MEM. 02015.000786/2016-05 GABIN/MG/IBAMA

Assunto: **Encaminhamento de proposta de deliberação da Câmara técnica de gestão de rejeitos e segurança ambiental (CT-Rejeitos) ao Comitê Interfederativo (CIF).**

Ref.: Deliberação nº 30 do Comitê Interfederativo – Formação de lâmina d'água.

ANÁLISE DA INFLUÊNCIA DA INSTALAÇÃO DAS GRADES NO VERTEDOIRO SOBRE A SEGURANÇA DA BARRAGEM DA UHE RISOLETA NEVES

Vazão vertida x NA montante - UHE Risoleta Neves

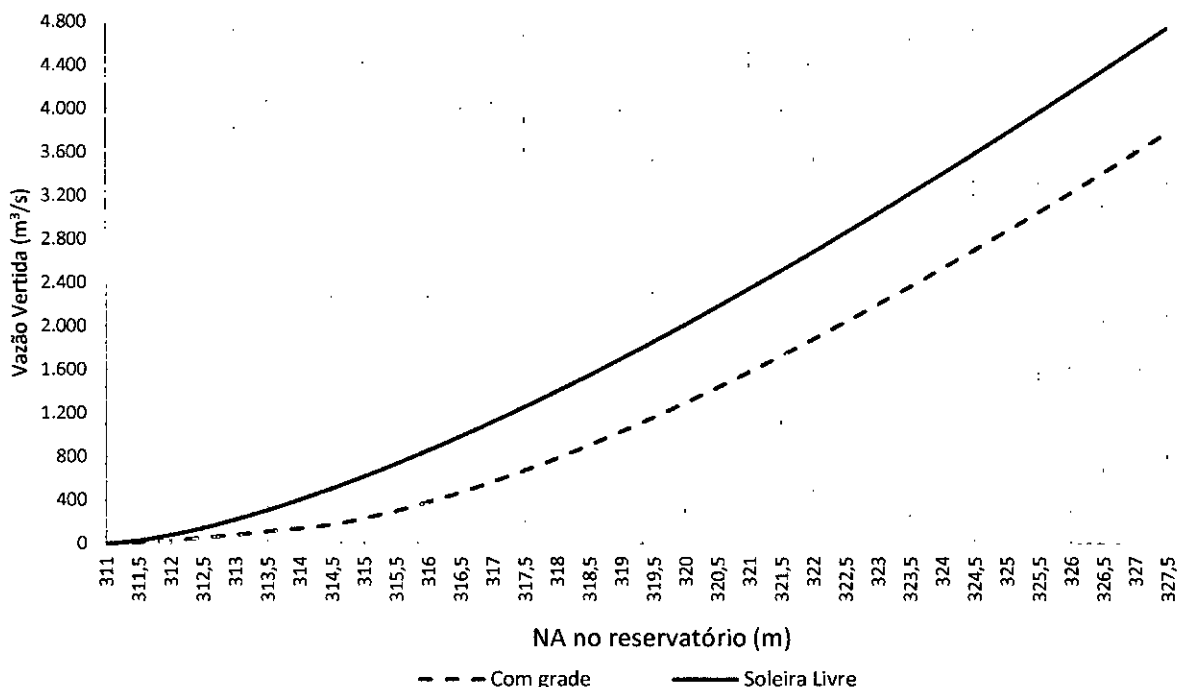
- A utilização das três grades simultaneamente e por longo período de tempo, em especial durante o período chuvoso, é fortemente desaconselhável, pelos seguintes fatores:
 - Esta aplicação afronta a premissa avaliada inicialmente pela Aliança Energia, ou seja, utilização em um único vão por vez e por curto espaço de tempo;
 - A capacidade de extravasão do vertedouro é severamente afetada, sendo reduzida a níveis não satisfatórios considerando os critérios de dimensionamento vigentes no setor elétrico. Ou seja, com as grades, o vertedouro não é capaz de escoar a vazão de projeto (4.800 m³/s) e ainda, o perfil do escoamento é prejudicado, como pode ser visto pelo gráfico abaixo.

- A situação se agravará no caso de eventual entupimento parcial ou total da grade, causando uma restrição ainda maior no fluxo – Como pode ser visto no anexo ii, a grade sendo exposta a baixas vazões, da ordem de 50 m³/s, já apresenta um grau relevante de entupimento.
- Considerando um caso de obstrução completa das grades, o nível de sedimentos poderia ser aumentado em até 2,85 m na região do vertedouro, ou seja, atingir a elevação 313,85m, o que comprometeria ainda mais os níveis de estabilidade do barramento para o caso de passagem de cheias naturais de projeto.
